**Fra:** Anne-Lise Næs Olsen  
**Sendt:** 23. oktober 2015 10:36  
**Til:** 'Marit Røttingen'  
**Kopi:** Jens Dahl; Anny Bastesen  
**Emne:** SV: Vegbredder kommunal veg

Meland kommune arbeider i desse dagar med ei ny vegnorm for kommunen. Dette arbeidet er ikkje ferdig, og me har difor gjort ei eiga vurdering for Øvre Holsbergstien.

## Adkomstveg A2: > 50/80 boenheter

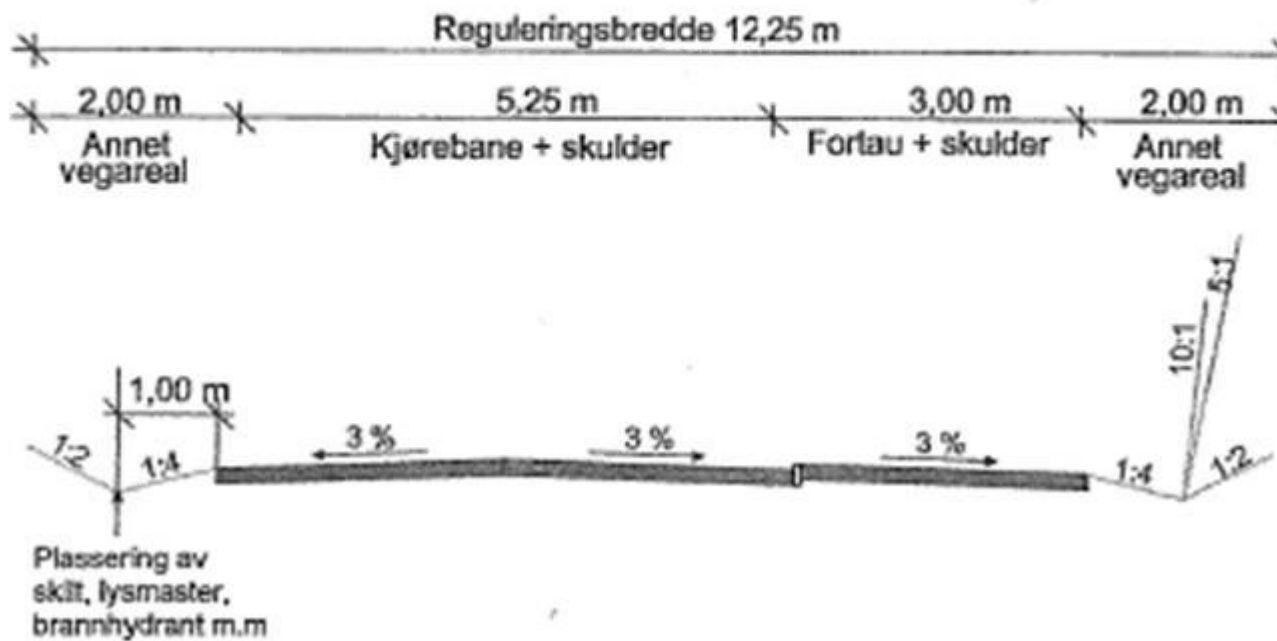
Vegbreidda for kjørebane med skulder lyt vere samla på 5,25 meter for tilkomstvegen som vert for meir enn 50 bueiningar. Sjå generelt tverrprofil under:

## Adkomstveg A1 < 50/80 boenheter

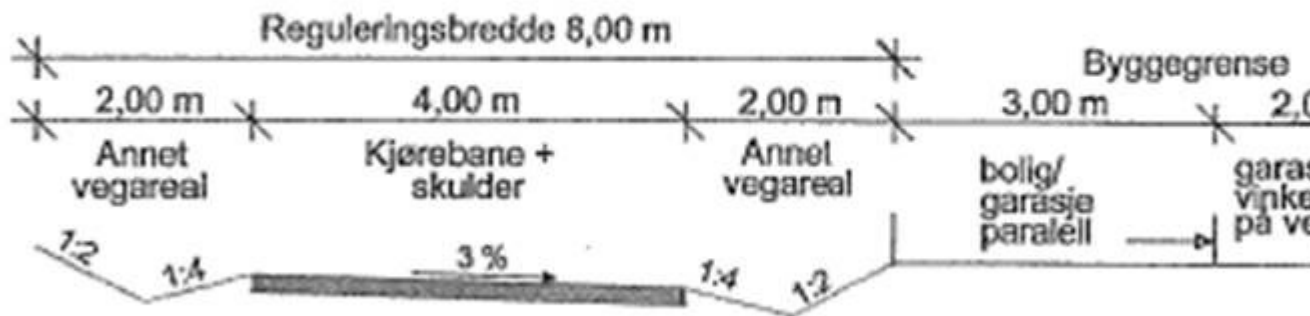
De kan gå ned på breidda til 4 meter for kjørebane + skulder for den øvste delen av feltet, sjå generelt tverrprofil:
